בית ספר ארזים

סיכום מבדק שנתי-מבדקי בטיחות מנהל חינוך

תאריך המבדק-ד' 18/1/2023

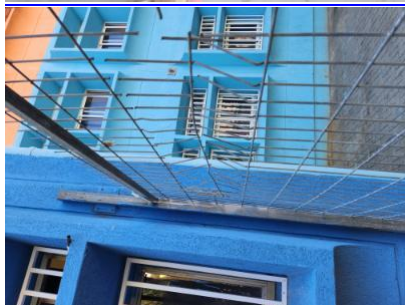
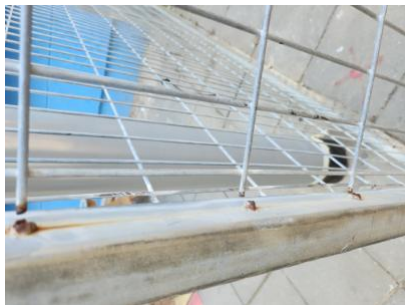
שער המעבר והגדר הצמודה לו. בשביל -אלמנטים בולטים בשער ובגדר הנמצאים בין ביקתת השומר לבין הכניסה של בית הספר- - - -
 3.30-גדר- בכל חלקי הגדר לרבות החלק העליון, לא יהיו אלמנטים חדים המהווים סכנת פציעה לילדים המסתובבים בסביבתה או מטפסים עליה-1- מכיוון ביקתת השומר לכניסה
 20/1/2023 16: 58

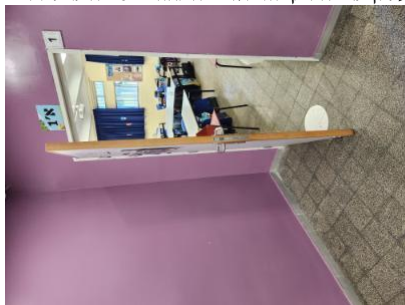
לא יהיו -1-מבנה חממה ישן מול הכניסה של בית הספר-פתחים המאפשרים כניסה ומהווים פינת מסתור קלה. סכנת פציעה- - - -
 3.13-20/1/2023 17: 01 ארגון החצר- בחצר מקומות מסתור המקשים על הבקרה ועל השליטה

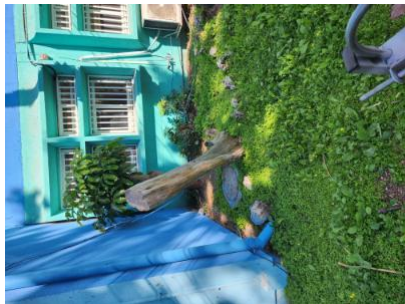
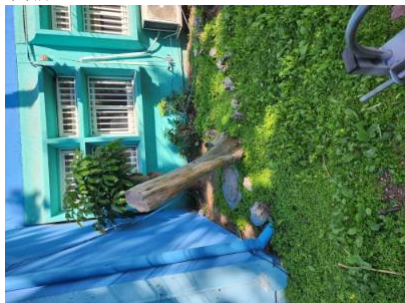
דלתות המוסד וכיתות הלימוד - אין סטופרים או תפסים בדלתות המוסד המיועדים לתפוס את הדלתות. סכנת פציעה באצבעות- - - -
 הדלתות תצוידנה באבזר או באבזורים לצורך המטרות הבאות: א. מגן אצבעות בשני צידי הצירים באזורים שבהם יש אפשרות להילכדות אצבעות. ב. האטת אגף הדלת -1-מפגע גורף
 במהלך סגירתו. ג. מעצור דלת במצב פתוח. האבזר יותקן בקיר, בגובה אגף הדלת ולא ברצפה. ד. במקלט ובמרחב מוגן יש להתקין מגן אצבעות ואלמנט קיבוע שיותאם לדלת. ה. בדלתות
 5.23-20/1/2023 17: 09 דלתות- קלות של שירותים נדרשת הגנה מתאימה

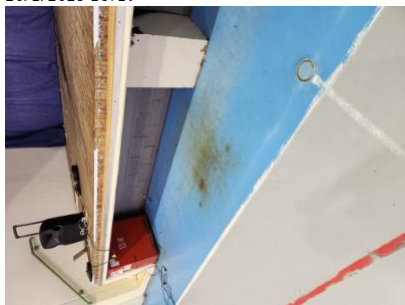
חצר אחורית ב3 המדרגות שפונות לכיוון -מסעדי היד התפרק ונשבר. כתוצאה מעל נשארו עמודים עם קצוות חדים. סכנת פציעה- - -
מסעדי יד יותקנו משני צידי מהלך המדרגות-1-אולם הספורט
5.36-20/1/2023 17: 26

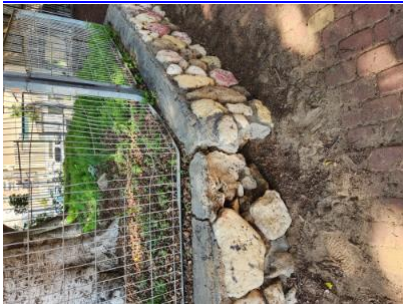
לא יהיו מפגעי תשתית בבניין ובכיתות ובפרט סדקים 2-אולם הספורט-בעיית נזילות מים מהתקרה. סכנת החלקה ונפילה- - -
5.10-20/1/2023 18: 22 מפגעים קבועים וניידים-. במבנה, רצפות שקועות, סימני רפיון (כגון "בט") בתקרות תלויות ומפגעי תשתית אחרים
